Information technique Technical information Información técnica	NT 141-01
Objet: Fixation garde boue avant Objet: Front mudguard fitting Objet: Fijación guardabarros delantero	Date/Fecha 27/07/2020

Motocyclette/Motorcycle/Motocicleta				
50 2T	125 2T	250/300 4T	250/300 2T	450/510 4T

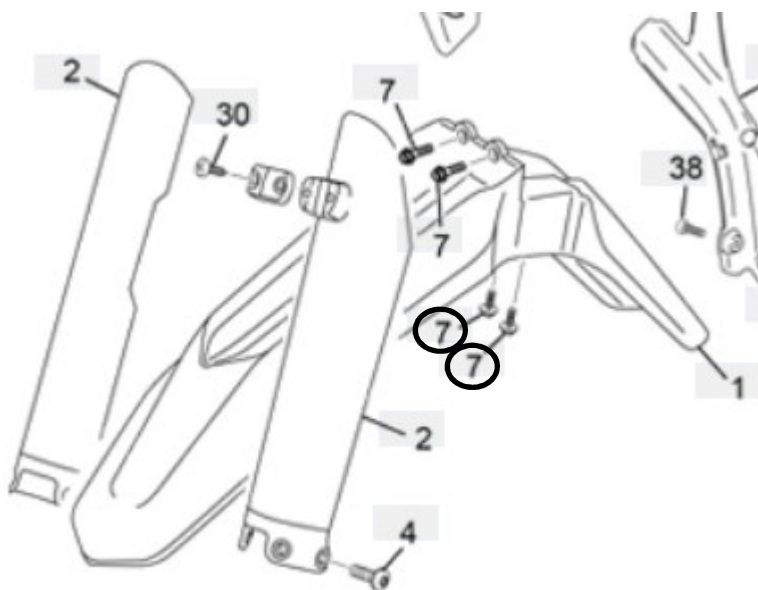
EN - On the 250/300 2T 2021 models, a possible contact between the frame and the front mudguard can be observed. In this case, a modification of the binding is necessary.

1- EN - Remove the mudguard and remove the lower fixing screws, reference 8601.

2- EN - Place the spacers reference 3097 on the upper part of the mudguard and fix it using screws 0546 and washers C427.
